PROCEDURA NEGOZIATA RELATIVA ALL'APPALTO DI ESECUZIONE LAVORI, AI SENSI DELL'ART. 122 COMMA 7 E DELL'ART. 57 COMMA 6 DEL D.LGS. 163/2006, PER LA MANUTENZIONE STRAORDINARIA, ADEGUAMENTO E MIGLIORAMENTO DELLA RESISTENZA AL FUOCO DEL PLESSO BES - 1° LOTTO: BLOCCO MUSEO - VIA SELMI, 3-5 – BOLOGNA - E.A. 2015-7 – CIG 6798892F27 - CUP: J34H14001030001

PROGETTO DI ADEGUAMENTO NORMATIVO ALLA
PREVENZIONE INCEDI DELL'EDIFICIO SITO A
BOLOGNA VIA SELMI,1-3

QUADRO ELETTRICO
BAR MUSEO PIANO PRIMO

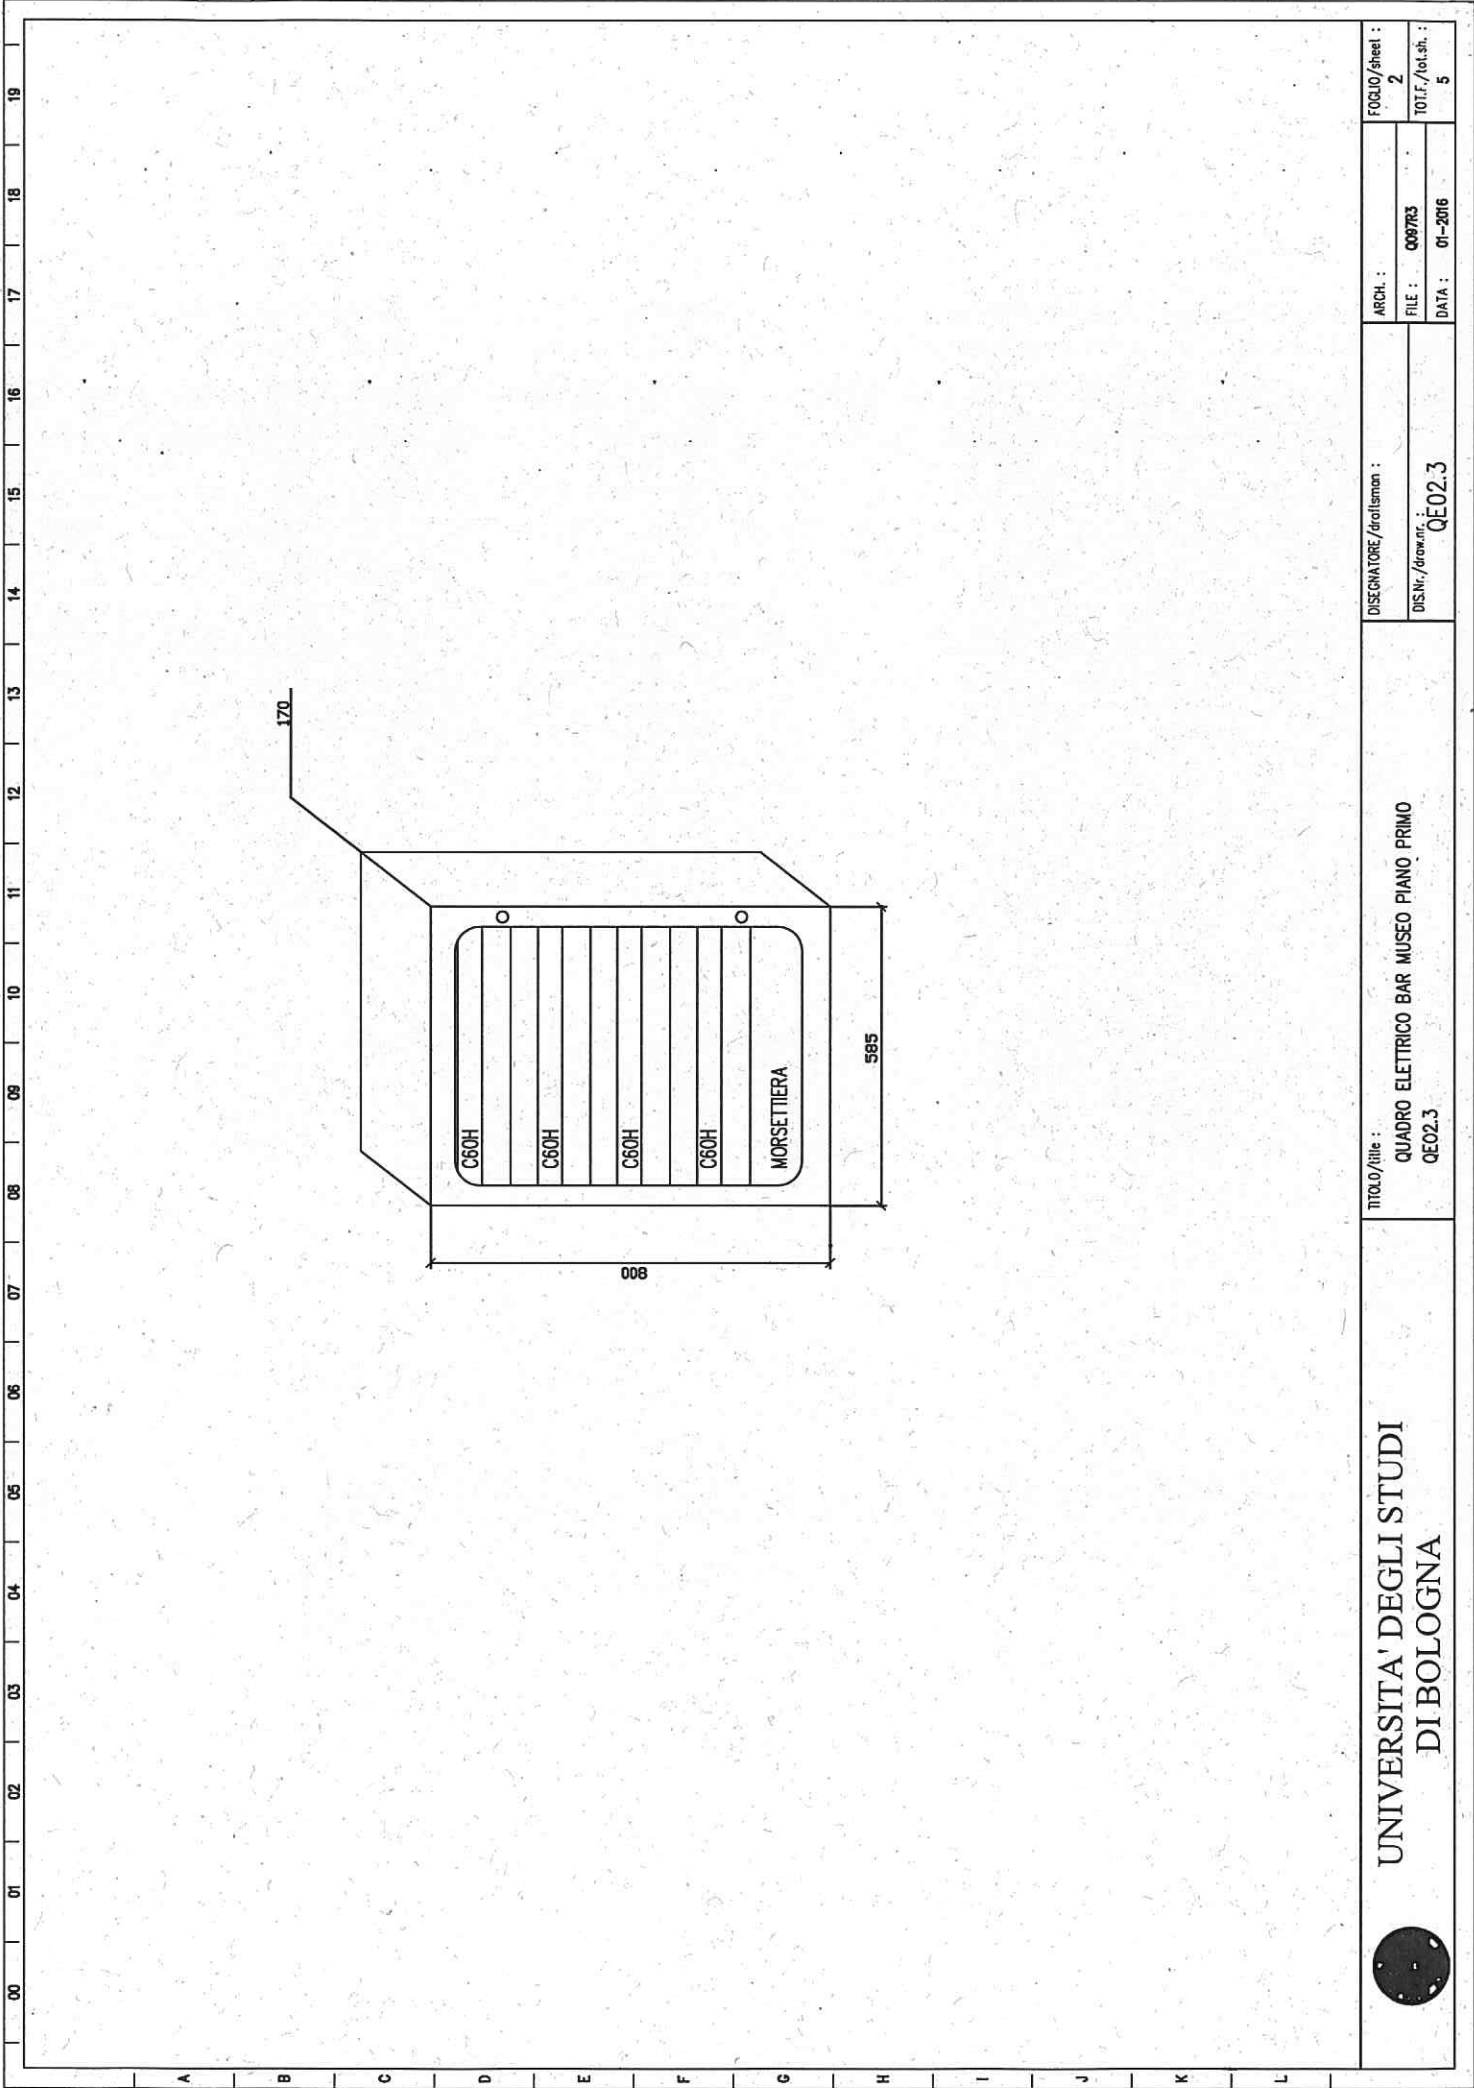
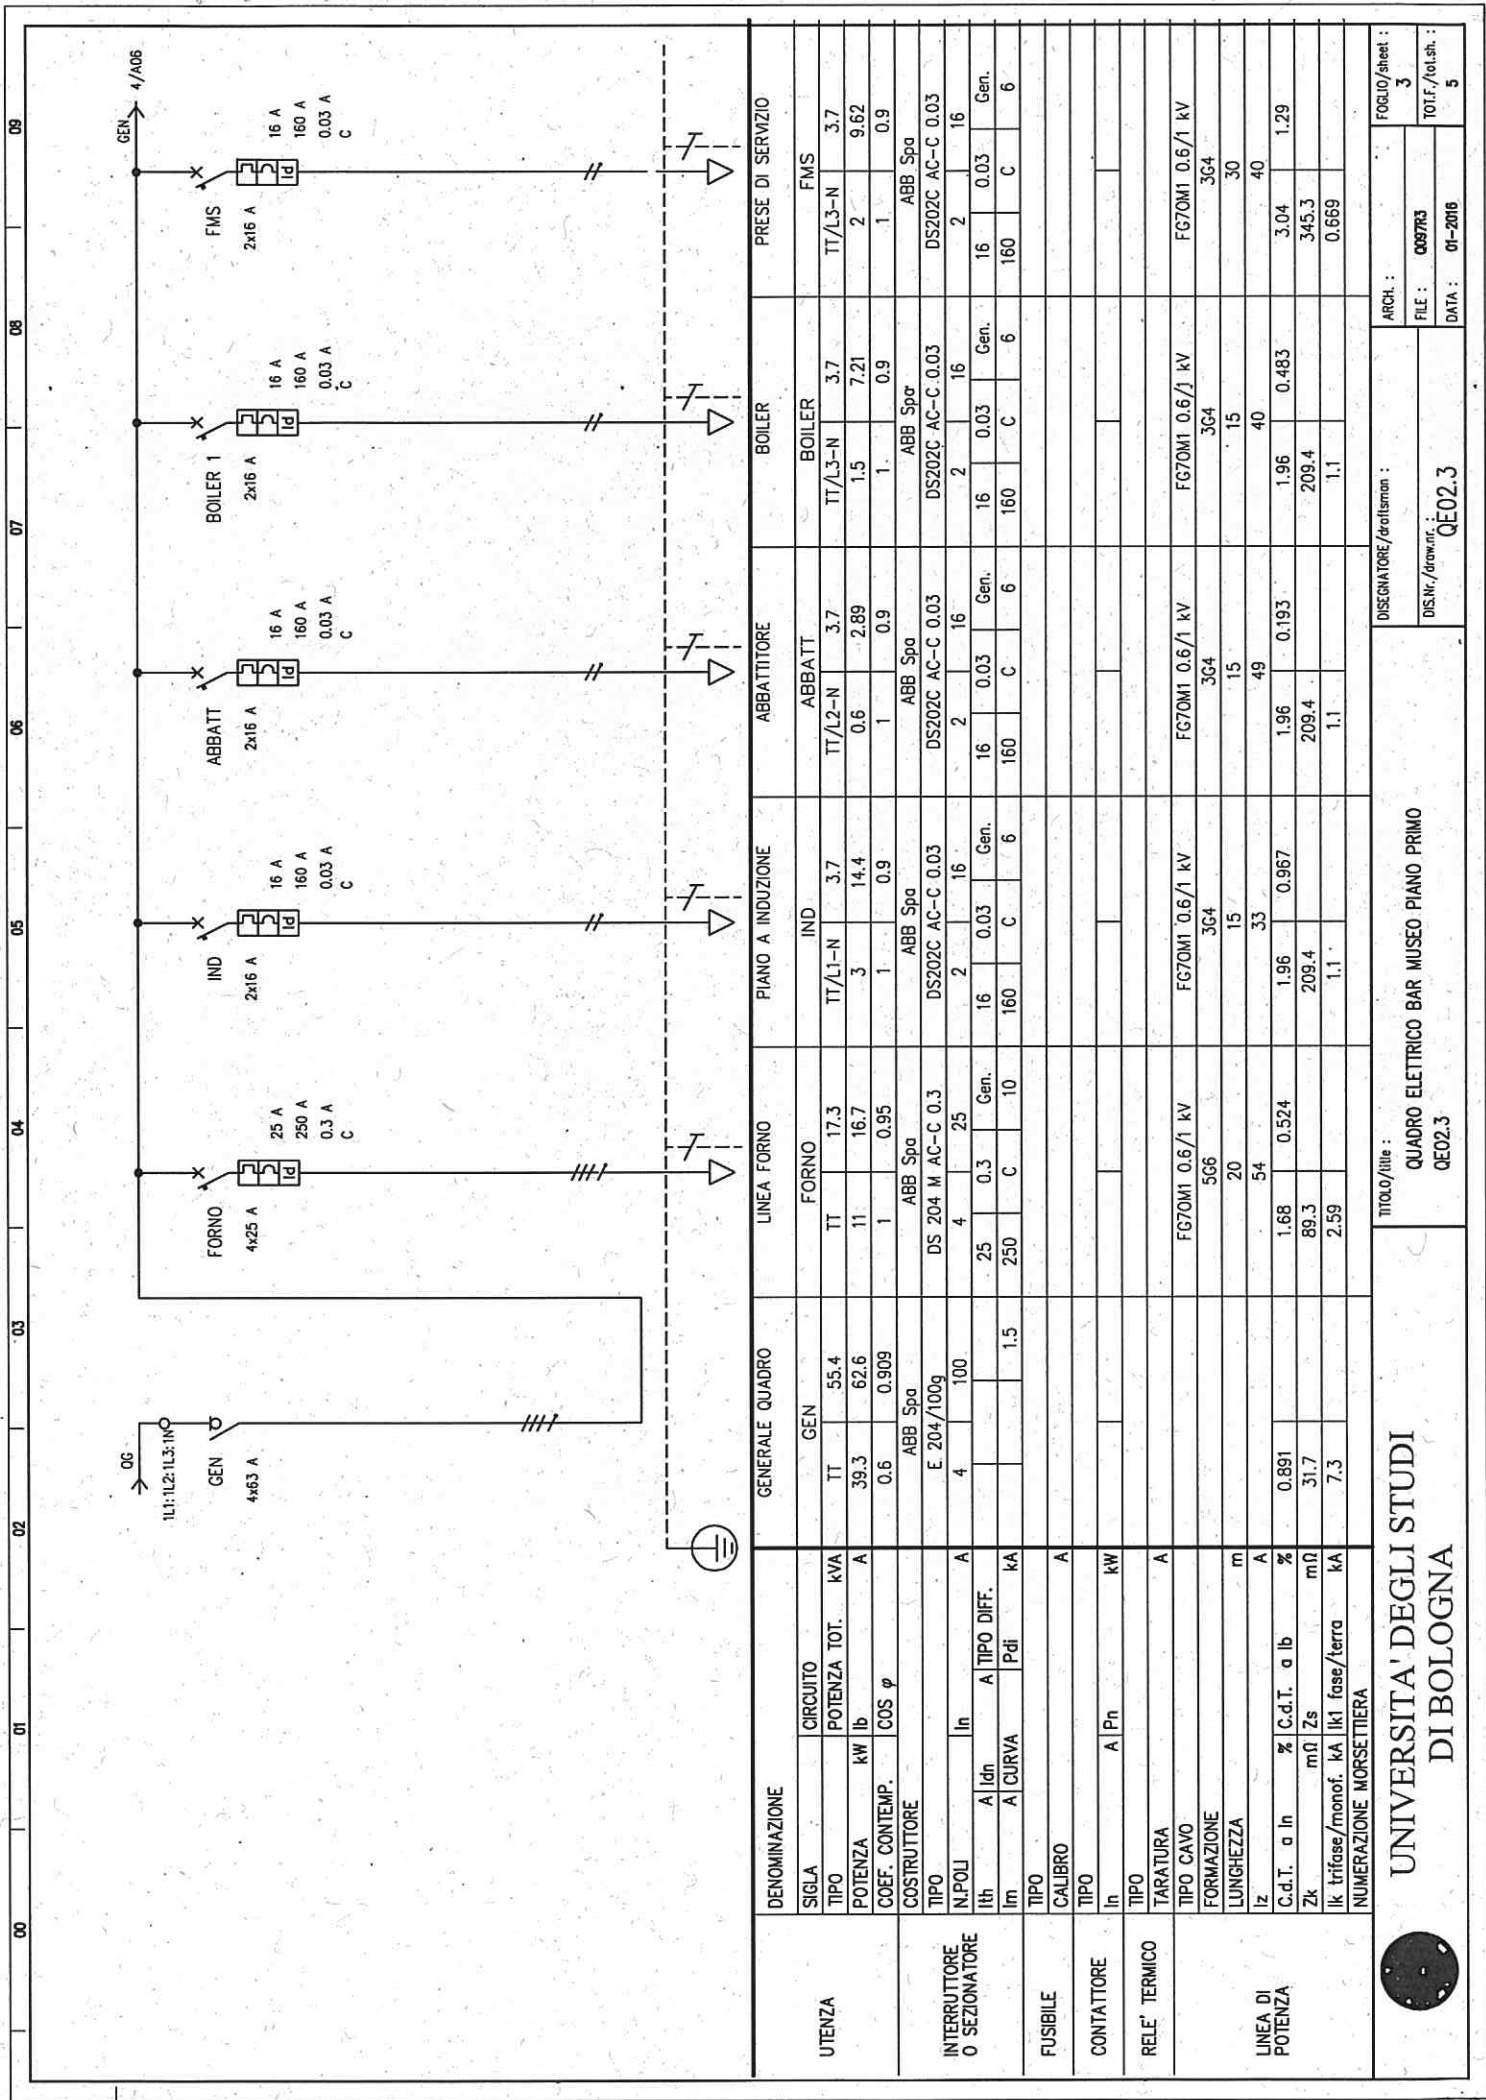
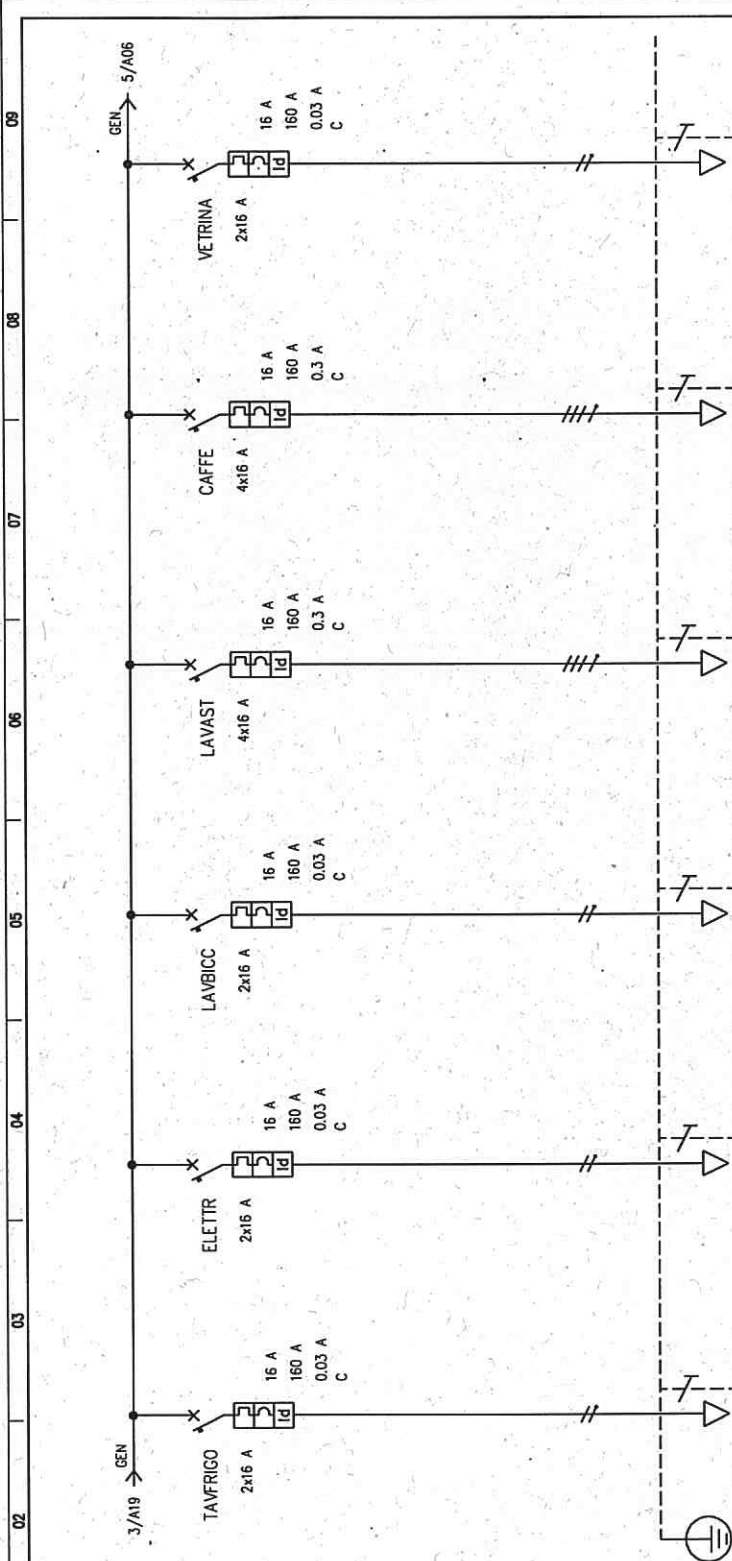
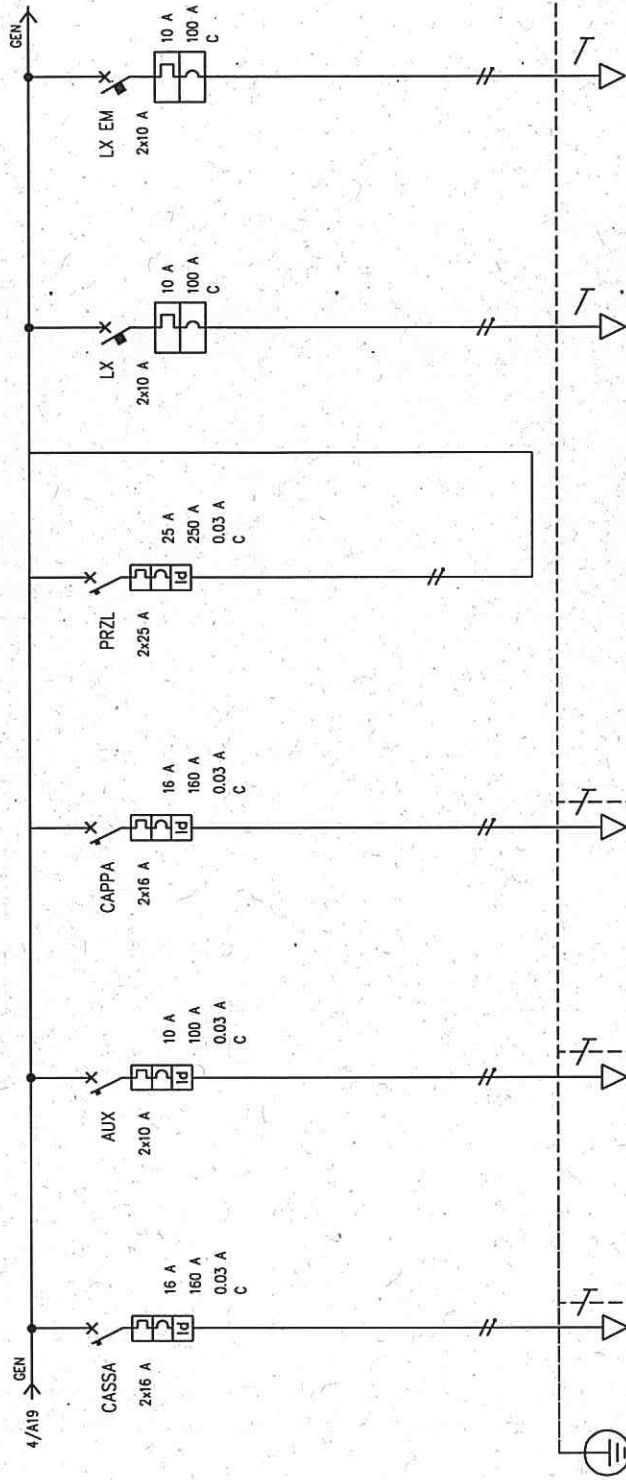
Come da accordi odierni durante il sopralluogo, con la presente siamo a chiedere delucidazioni in merito al progetto e in particolar modo alle voci di computo:
21- *Q. BAR piano primo, tra la nostra documentazione non troviamo lo schema unifilare;*
27- *Colonna attrezzata per alimentazione espositori, ti che tipo? Realizzata con quali materiali e caratteristiche? L'alimentazione da dove deriva? Da pavimento, soffitto ...*
36- *Centrale comando fino a 5 motori, di che tipo o come dev'essere realizzata?*
48- *Videocitofono: è un impianto unico? La targa esterna è comprensiva di 5 chiamate oppure le targhe esterne sono 5?*

21- Si allega schema unifilare Q.Bar
